ZMĚNOVÝ LIST

Z. 040

Dofcena část díla: SO 01

Předmět změny: Příplatek za užší okenní profil

ZÁKLADNÍ SYSTÉMOVÉ ŘEZY

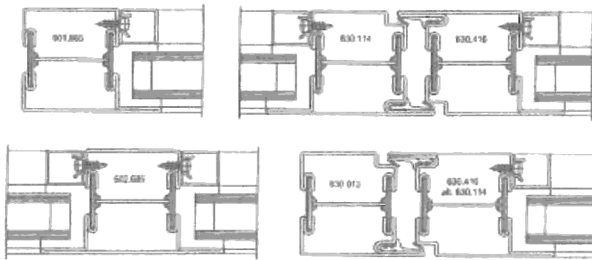
Jedná se o změnu profilu oken. V projektové dokumentaci byly navrženy okenní rámy šířky 50 mm, viditelné ze strany interiéru, ze strany exteriéru skryté za ozubem v ostění. To je patrné v DPS, kapitola architektonicko-stavební řešení, v.č. 1-24A až 1-24F výpis oken. Na výkrese je upozornění: zhotovitel navrhne výrobní dokumentaci a dokumentaci montáže na základě zaměření otvoru (po očištění přebytečných prvků a provedení nezbytných dozdivek) a představí jej KWK Promes k akceptaci. Detail je patrný např. z v.č. H.2.2 Detail osazení oken.

Z výše uvedeného vyplývá, že jediným vhodným řešením v této nově zjištěné situaci je použití užšího profilu (JANSEN 601.635), který bude splňovat stejné parametrické požadavky jako původně projektovaný profil, ale díky jeho použití se eliminují zásahy do stavebních otvorů na minimum a nedojde tak k narušení statiky klenbových oblouků a dalších souvisejících konstrukcí. Závěrem lze konstatovat, že se jedná o oprávněnou VCP zhotovitele, kterou jednoznačně nemohl projektant v průběhu zpracování projektu předpokládat a do DPS zapracovat.

PŮVODNÍ DLE PD

NOVÝ

Použití užšího profilu oken JANSEN 601.635.
